|             |  |   | 整理No: 49F-03-008   |                     |                     |
|             | <b>協力工場 不良品連絡書</b>   |   |  |                     |                     |
|             | 仕様番号   | 70 5858 999 122 XXX S (プラグ36Pカナグ)                                   | 不良内容<br>端子変形<br>                     |                     |                     |
|             | 品名   | 5858-36 PARTS PLUG ANCHOR PLATE (H=0.8)                             |  |                     |                     |

## 端子確認

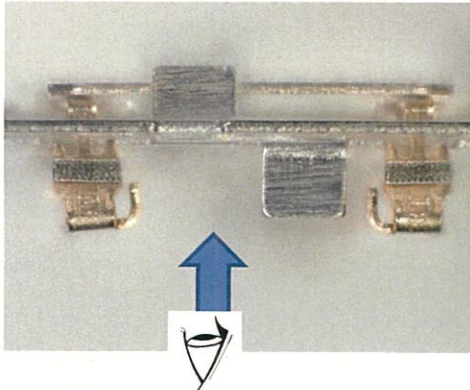
変形端子の側面には接触跡が無い事から、各工程での接触変形ではない。  
素材内周側での発生のみである事から、層間紙の巻き締りで変形していたと考えられる。

↑ 平面の変形検査(従来)

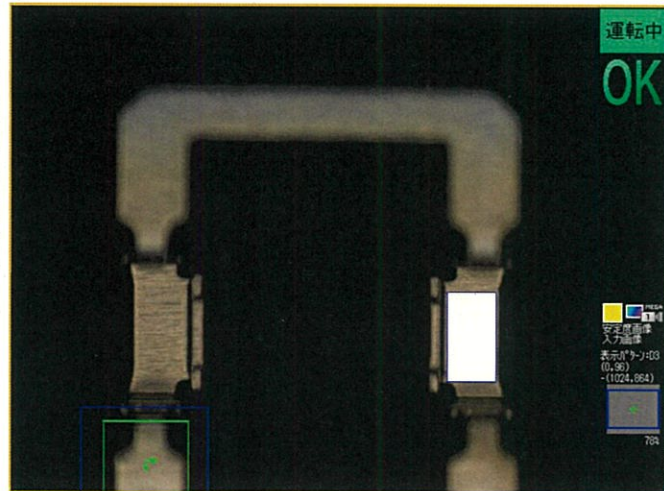
流出原因

この設定では変形を検出できなかった

平面側からのみの変形検査であった。

## 設定変更後

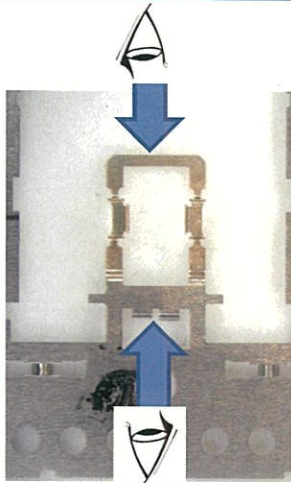
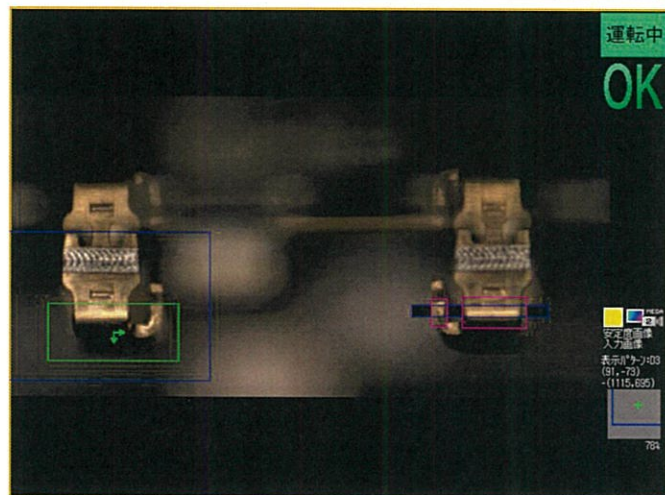
変形検出設定を変更し対策した。

端子上下の変形項目追加した。

↑ 今回追加項目
